Uniformazione canali fondamentali per gestione "Throttle" e "AC Motor"

Uniformazione della nomenclatura dei canali fondamentali relativi ad Alpha (Throttle) e Brake (AC Motor)

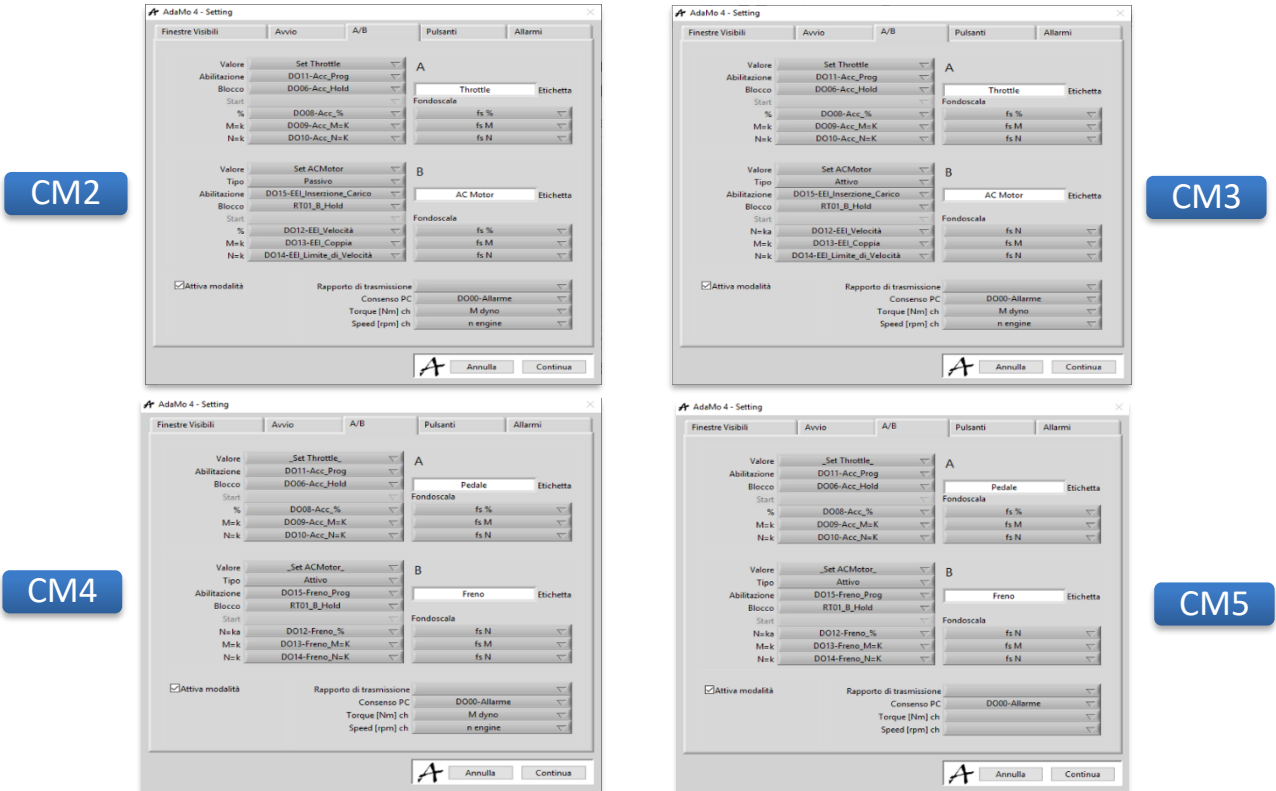
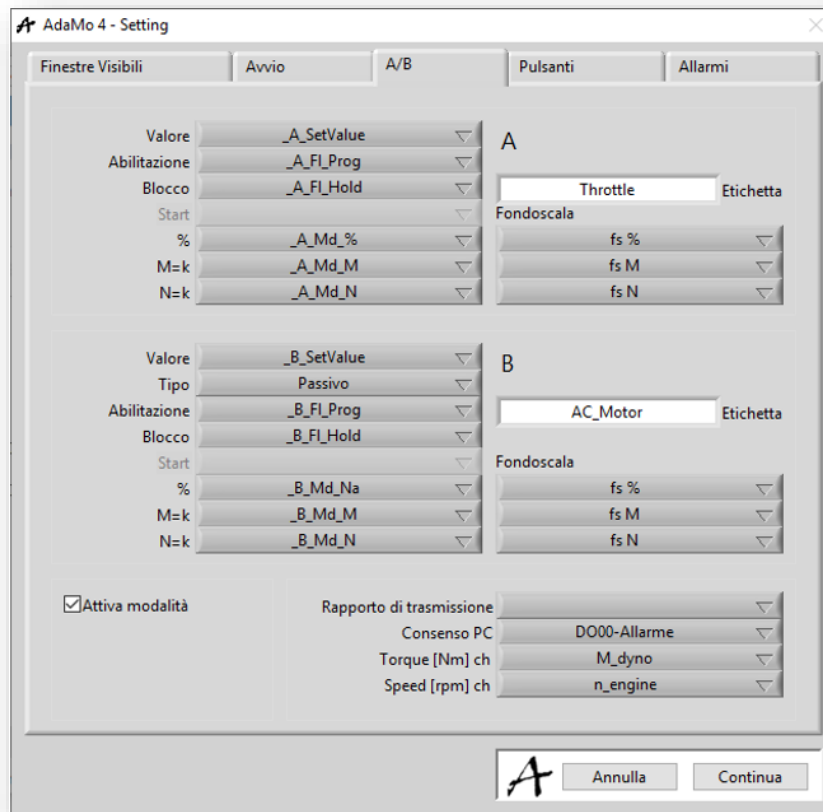
La nuova nomenclatura applicata prevede:

il prefisso “_A_” per i canali relativi ad **Alpha (Throttle)**

il prefisso “_B_” per i canali relativi a **Brake (AC Motor)**

la stringa “FI” per individuare i flag

la stringa “Md” per individuare le modalità

alto livello di efficienza nel porting della logica di automazione tra sale prova

riduzione dei tempi di preparazione delle prove

maggiore agilità nella fase di post-processing
